NOTE TECHNIQUE

Étude de préféabilité pour la restauration de l'exutoire du lac Nick

Le 12 juillet 2022

À l'attention de l'Association des propriétaires du lac Nick (APLN) et de la Municipalité de Bolton-Est,

Figure 1 — Suivi des niveaux d'eau au lac Nick par l'APLN de 2010 à 2022 (moyennes mensuelles)

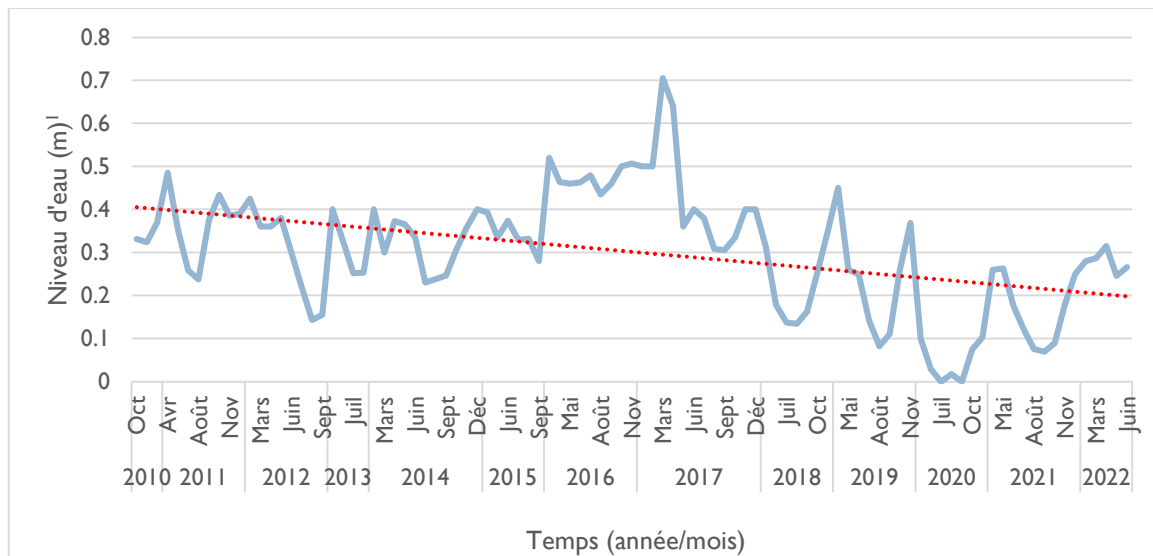
La combinaison des circonstances (barrage de castor, conditions météorologiques, artificialisation du bassin versant, interventions humaines) a participé au dérèglement. Les poussées hydriques ont dégradé la périphérie de l'exutoire où les sols sont meubles et facilement érodables. En conséquence, l'élargissement de l'exutoire permet à un volume hydrique plus important de s'échapper du plan d'eau, corroborant la baisse en deçà de la moyenne historique observée depuis 2017 (figure 1).

L'étude des niveaux moyens depuis 2010 permet de déceler une tendance à la baisse au lac Nick. Cette tendance est encore plus marquée depuis 2017. Afin d'évaluer la valeur significative de cette baisse, les données sont comparées à d'autres lacs dans la section suivante.
